**INFRASTRUTTURE FERROVIARIE STRATEGICHE DEFINITE DALLA LEGGE
OBIETTIVO N. 443/01
LINEA AV/AC TORINO – VENEZIA Tratta VERONA – PADOVA
Lotto funzionale Verona – Bivio Vicenza
PROGETTO ESECUTIVO
RILEVATI
Rilevato ferroviario da pk 31+633,65 a pk 31+840,00
GENERALE
Relazione di confronto P.D. / P.E.**

GENERAL CONTRACTOR  IRICAV2		ALTA SORVEGLIANZA  GRUPPO FERROVIE DELLO STATO ITALIANE				
Rilevato ferroviario da pk 31+633,65 a pk 31+840,00 RELAZIONE DI CONFRONTO P.D. / P.E.	Progetto IN17	Lotto 12	Codifica Documento EI2 RO RI 60 0 0 002	Rev. A	Foglio 2 di 5

Figura 2 - Progetto Esecutivo - sezione di intervento Ri60

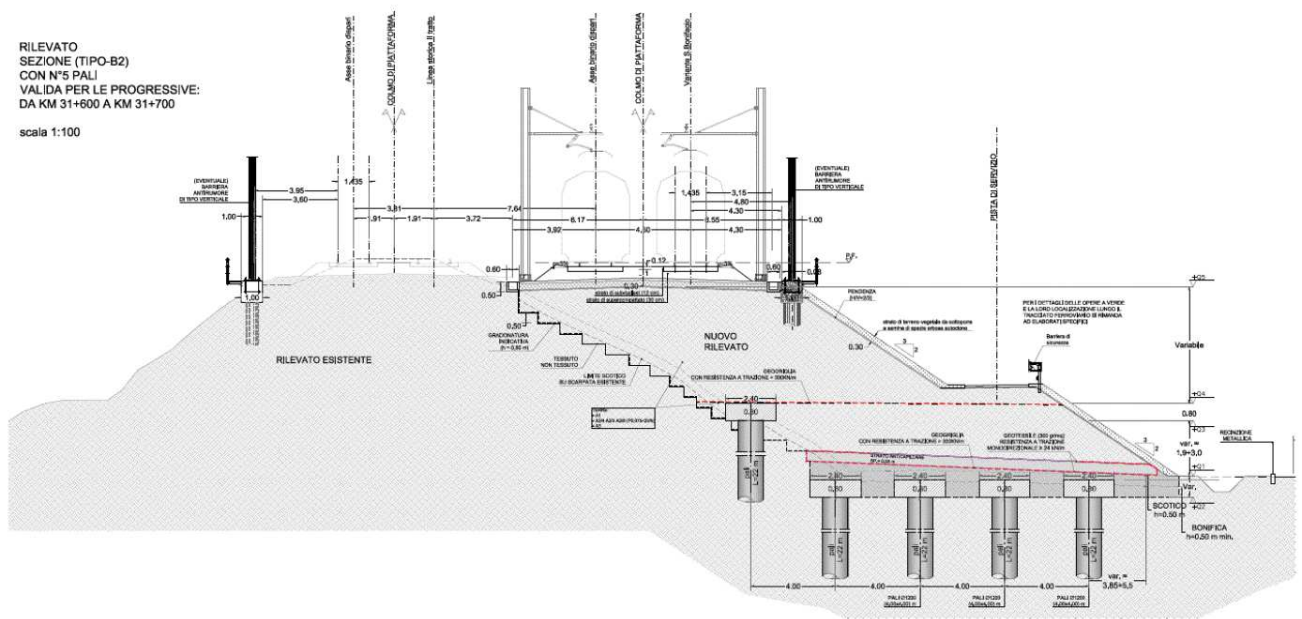
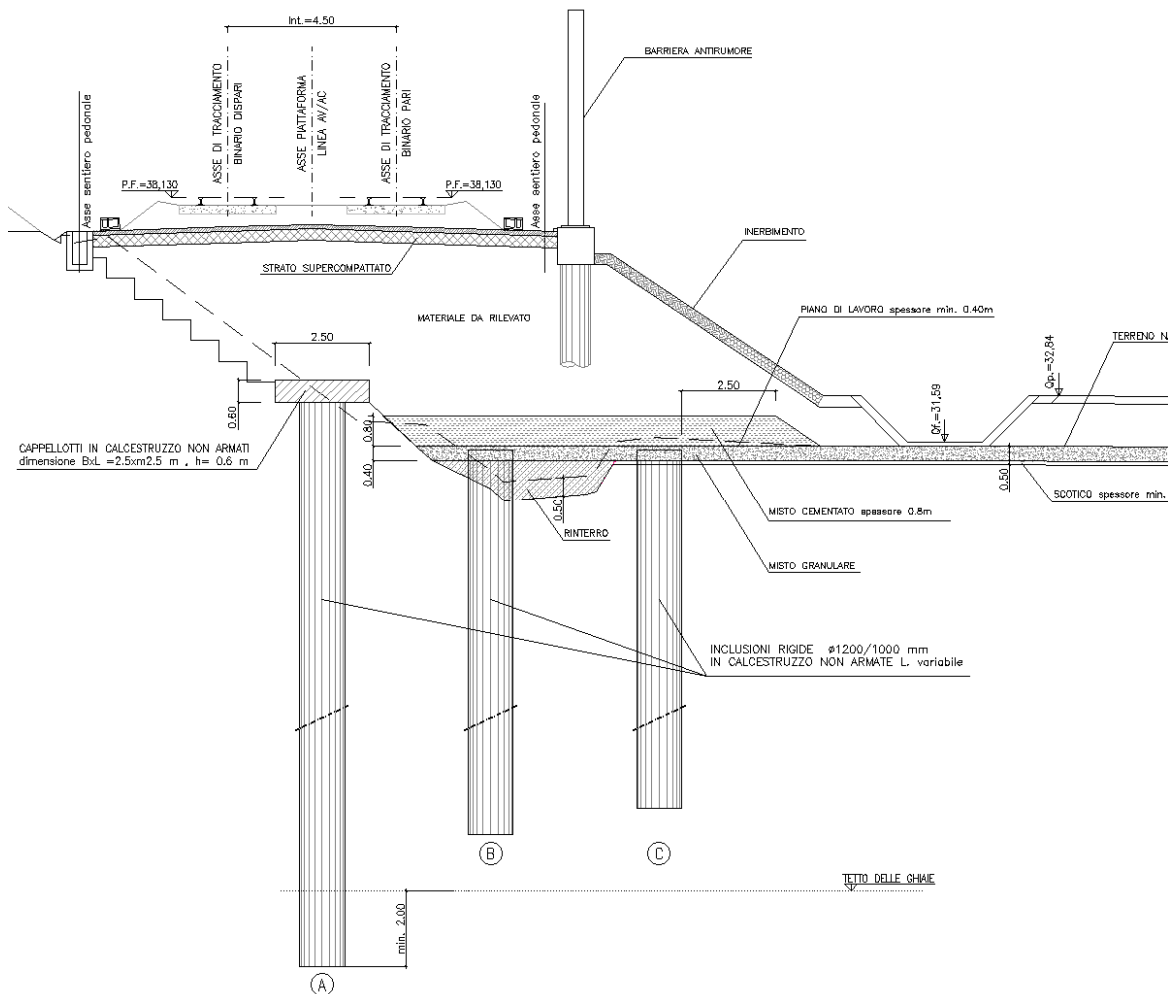
La soluzione di PD prevedeva cinque allineamenti di pali $\Phi 1200$ mm, in testa ai quali andavano realizzati dadi in CA (Figura 1); al di sopra di questi elementi veniva prevista, sempre in sede di PD, la stesura di una georete per la ripartizione del carico. La disposizione dei pali era prevista a quinconce, con interasse di 4m.

Nella soluzione implementata in sede di PE (mostrata in Figura 2), si prevedono sempre tre file di inclusioni, con diversi diametri. L'allineamento A ha diametro $\Phi 1200$ mm e mantiene il dado di testa palo, mentre gli allineamenti B e C hanno diametro $\Phi 1000$ mm, senza dado di testa. Al disopra degli allineamenti B e C è previsto uno strato di misto cementato con funzione di strato di ripartizione del carico. La disposizione delle inclusioni rigide è ancora a quinconce, ma con interasse di 4.5m.

Nel PD tali inclusioni erano previste fino alla pk 31+700, nel PE, sulla base dei risultati delle nuove indagini, vengono estese, co lunghezze ridotte, fino alla fine tratta.
